**AVIS RELATIF À LA PROTECTION
CONTRE LES EVENTUELS EFFETS NOCIFS ET NUISANCES
PROVOQUÉS PAR LES RAYONNEMENTS NON IONISANTS
GÉNÉRÉS PAR DES ANTENNES ÉMETTRICES STATIONNAIRES**

Commune : COLFONTAINE - Exploitant : PROXIMUS

Référence exploitant : 65CDS_01

Rapport n° 3335 / 2025

Figure 1 : Vue en plan des lieux de séjour et des points de contrôle

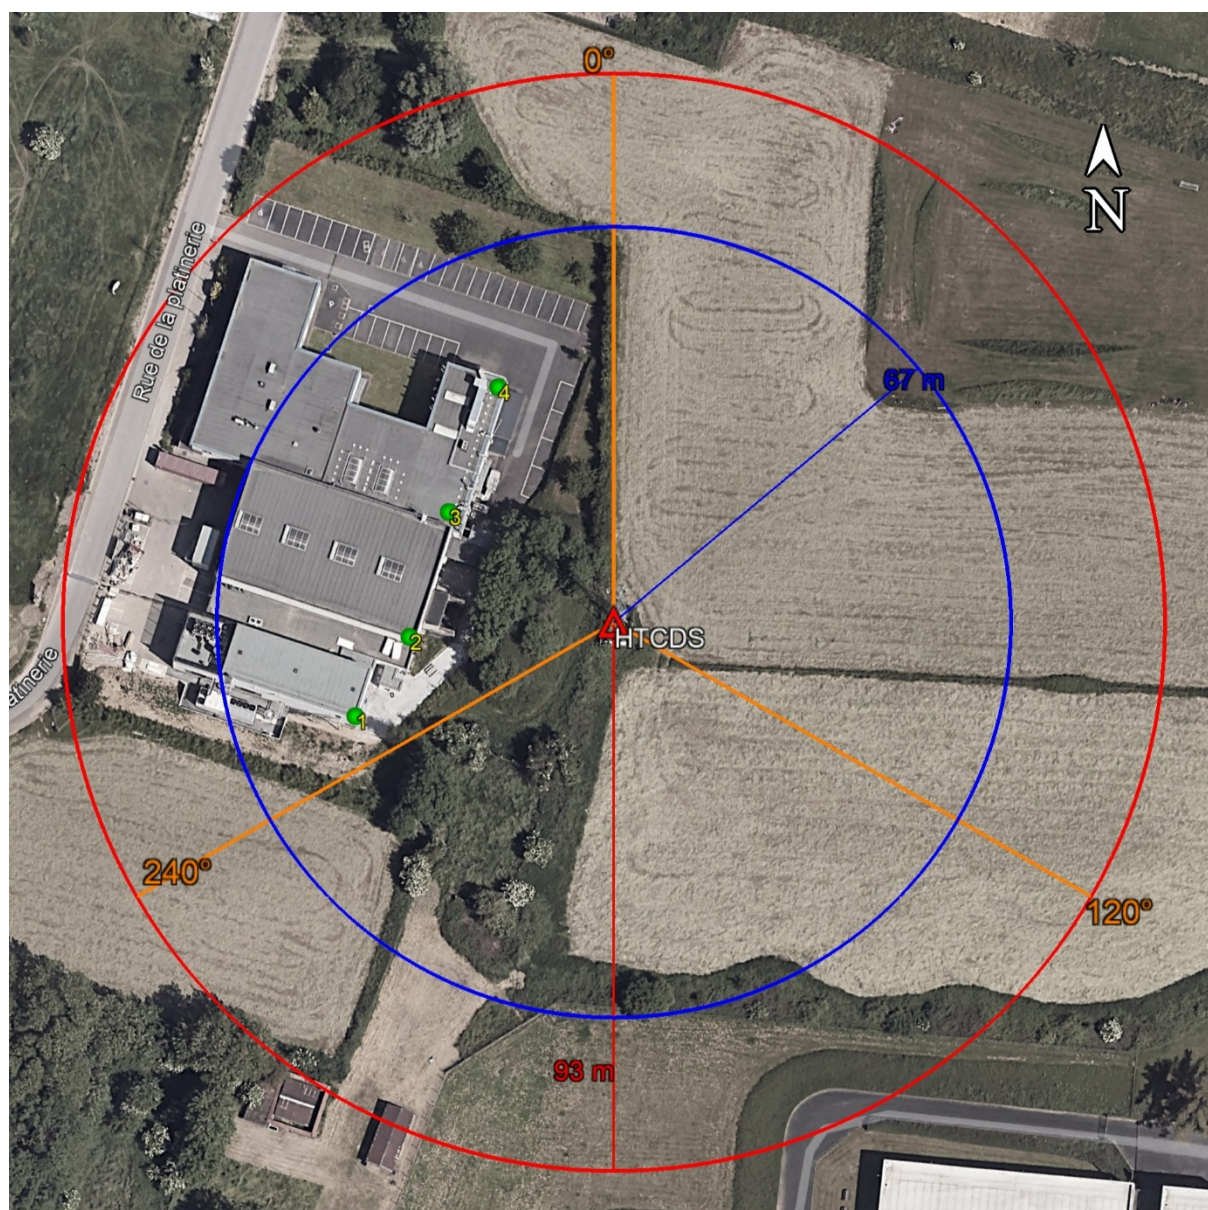
- le numéro du point de contrôle repris sur un des plans de la figure 1;
- le numéro du LS dans lequel se trouve le point de contrôle de la 1^{ère} colonne ;
- l'atténuation d'obstacle prise en compte pour le calcul de l'indice d'exposition dans le LS ;
- le résultat du calcul de l'indice d'exposition.

N° point de contrôle	LS	Atténuation (dB)	Indice d'exposition relatif à la limite par installation IE_i
1	LS1	3,0	0,052
4	LS1	3,0	0,038
2	LS1	3,0	0,018
3	LS1	3,0	0,007

En ce qui concerne les antennes de l'installation mentionnées dans le tableau 1, la distance maximale à laquelle la limite pourrait être atteinte, à l'extérieur, est égale à 92,7 m. S'il n'y a pas de LS à une distance inférieure, les antennes respectent forcément la limite d'immission.

Dans le cas des LS situés à l'intérieur des bâtiments, une atténuation d'obstacle est prise en compte et il en résulte que la distance maximale à laquelle la limite pourrait être atteinte se réduit à 66,1 m.

Figure 2 : Vue en plan des installations d'antennes dans un rayon de 300 mètres autour de l'installation faisant l'objet de la demande d'avis

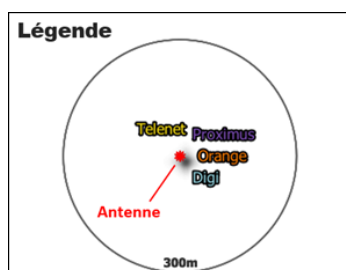
Le plan en projection verticale de la figure 2 indique la localisation des installations d'antennes émettrices stationnaires visées par le décret et situées dans un rayon de 300 mètres autour de l'installation référencée dans le paragraphe 2 et localisée au centre du cercle. Les données de localisation de ces antennes et les avis correspondant sont accessibles via le cadastre en ligne des antennes émettrices stationnaires⁸. Les installations prises en compte dans l'évaluation du respect de la limite cumulative sont les installations d'antennes émettrices déclarées en service par l'exploitant à la date du présent avis, à l'exception de l'installation référencée dans le paragraphe 2 et éventuellement d'autres installations ayant fait l'objet d'une demande d'avis à la même date et qui sont situées à l'intérieur de la zone de 300 mètres de rayon.

- il y a au plus 4 installations d'antennes émettrices stationnaires présentes dans la zone d'évaluation de 300 mètres de rayon représentée dans la figure 2, y inclus l'installation référencée dans le paragraphe 2 : la limite cumulative définie à l'article 4, §2 du décret est nécessairement respectée dans les lieux de séjour à l'intérieur de la zone d'évaluation de 300 mètres de rayon ;

- b) il y a exactement 5 installations d'antennes émettrices stationnaires présentes dans la zone d'évaluation de 300 mètres de rayon représentée dans la figure 2, y inclus l'installation référencée dans le paragraphe 2 et il existe, pour 3 ou 4 de ces installations, un avis attestant le respect de la limite abrogée de 3 V/m : la limite cumulative définie à l'article 4, §2 du décret est nécessairement respectée dans les lieux de séjour à l'intérieur de la zone d'évaluation de 300 mètres de rayon ;

- c) dans tous les autres cas, il a été vérifié que la limite cumulative définie à l'article 4, §2 du décret n'est pas dépassée dans les lieux de séjour sur base du nombre d'installations localisées dans la zone d'évaluation de 300 mètres de rayon représentée dans la figure 2, de leur localisation ainsi que des données inscrites dans la figure 1 et au paragraphe 4 du présent avis et dans les avis attestant le respect de la limite par installation ou de la limite abrogée de 3 V/m relatifs aux autres installations reprises dans la figure 2.

Compte tenu des considérations ci-dessus, il apparaît que l'intensité du rayonnement électromagnétique généré, dans les lieux de séjour situés dans un rayon de 300 mètres autour de l'installation référencée dans le paragraphe 2, par l'ensemble des antennes émettrices stationnaires de l'ensemble des exploitants du même site d'antennes émettrices stationnaires respecte la limite fixée à l'article 4, § 2 du décret.
